PROJET DE CREATION D'UN BASSIN D'ECRETEMENT DES CRUES, CONFORTEMENT DE BERGES ET COLLECTE DES EAUX A GERMAINE / VILLERS ALLERAND

LIGNE IF 074 000 ALLANT D'EPERNAY A REIMS DU KM
155.595 AU KM 157.380

REPONSE A L'INSTRUCTION - AUTORISATION ENVIRONNEMENTALE

DOSSIER DDT 51 n°AIOT-010000062 - Ce dossier répond à la demande de compléments de la DDT 51 datée du 22 février 2021, et portant sur le dossier d'Autorisation environnementale initialement déposé par SNCF Réseau en Décembre 2020. Il fait suite à la rencontre sur site entre SNCF Réseau, la SAFER Grand-Est et M. MORIGNY de la Police de l'Eau DDT 51 le 11 mars 2021.

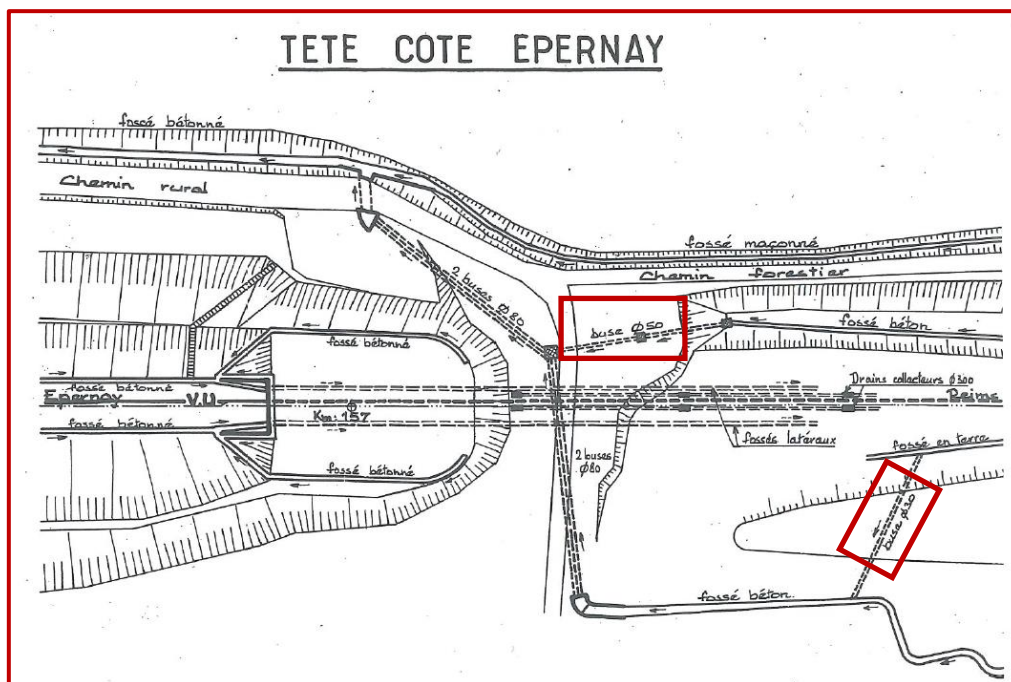
❖ **PAGE 34 – Le dossier indique les caractéristiques ainsi que le fonctionnement du regard de régulation. Il semblerait que son dimensionnement soit basé sur le diagnostic du BE SOGREAH, [...]. L'étude permettant ces affirmations [...] doit être jointe au dossier [...].**

[...] Les constatations à l'emplacement du futur bassin écrêteur portent sur le rôle actuel des deux busages présents dans le bas de la dépression située au-dessus du tunnel :

- Le premier busage de 400 mm, qui n'apparaît pas dans le dossier, se rejette dans la Germaine sur la partie bétonnée avant les deux canalisations de 800 mm [...]
- Le second busage de 500 mm se rejette dans un des deux regards permettant la redirection à 45° des canalisations de 800 mm [...]. Pourtant ce busage devait avoir un rôle qui n'est pas développé dans le dossier.

[...] Le dossier devra :

- Expliquer comment ce ruissellement, finissant aujourd'hui dans le bas de la dépression, sera dirigé en amont du futur bassin vers le ru de la Germaine pour arriver vers le regard de régulation ;
- Indiquer les calculs, notamment sur les pertes de charges à l'entrée de l'entonnement du regard de régulation (en raison du tracé de la Germaine).

La visite sur site du 11 mars 2021 a permis de se rendre compte que, du fait du positionnement de la dépression existante (dans laquelle le bassin de rétention sera réalisé) surmontée en amont d'un talus de hauteur 10,5 m environ, l'intégralité des écoulements de la Germaine en crue rejoindra obligatoirement le regard de régulation (voir les coupes types du bassin de rétention jointes en ANNEXE 5RDC, et notamment la coupe longitudinale AA').

Par ailleurs, les 2 collecteurs retrouvés sur le site ont été réalisés à la suite du creusement de cette dépression afin de drainer les eaux zénithales récupérées par celle-ci (voir schéma d'archives ci-après). Cette dépression est en effet isolée d'un point de vue hydraulique du reste du bassin-versant de la Germaine ; elle est bordée de talus au Nord et à l'Est et du chemin forestier et son fossé à l'Ouest.

Ces 2 collecteurs n'auront plus lieu d'être puisque le bassin de rétention sera vidangé par la buse de fuite :

- La buse Ø 500 mm sera démontée et éventuellement comblée en partie par du béton en fonction de l'étendue des terrassements du bassin et de la fouille de pose de la buse de fuite ;
- L'autre collecteur (buse Ø 30 cm indiquée sur le plan) sera démonté dans l'emprise du bassin de rétention et comblé en amont par un bouchon en béton.
